**dotyczy:** przetargu nieograniczonego na „Poprawa efektywności energetycznej poprzez modernizację infrastruktury oświetlenia ulicznego na terenie Miasta Augustów”

Projekt pn.: „Poprawa efektywności energetycznej poprzez modernizację infrastruktury oświetlenia ulicznego na terenie Miasta Augustów”

Znak: ZP.271.36.2019

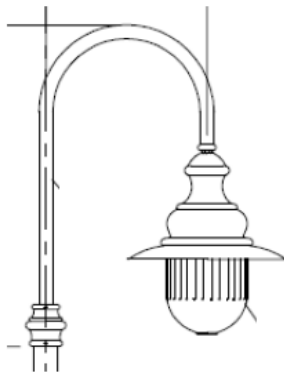
Czy Zamawiający wymaga aby klosz opraw stylizowanych był wykonany wyłącznie z jednolitego elementu? Jeżeli tak to czy Zamawiający dopuści oprawy posiadające stopień szczelności komory elektrycznej IP 55 gdyż oprawy o tym poziomie szczelności są około 2 razy tańsze i było by uzasadnione ekonomicznie.

Zamawiający w trosce o jednolity i spójny design wymaga, aby **klosze opraw** stylizowanych były wykonane wyłącznie, z niczym nieprzysłoniętego, **jednolitego elementu**, analogicznie jak na rysunku załączonym w treści opz, w kształci tzw. „szyszki”.

Z uwagi na uzasadnioną ekonomiczność **Zamawiający dopuszcza zmianę stopnia szczelności komory elektrycznej oprawy na IP 55, komora optyczna IP 66.**
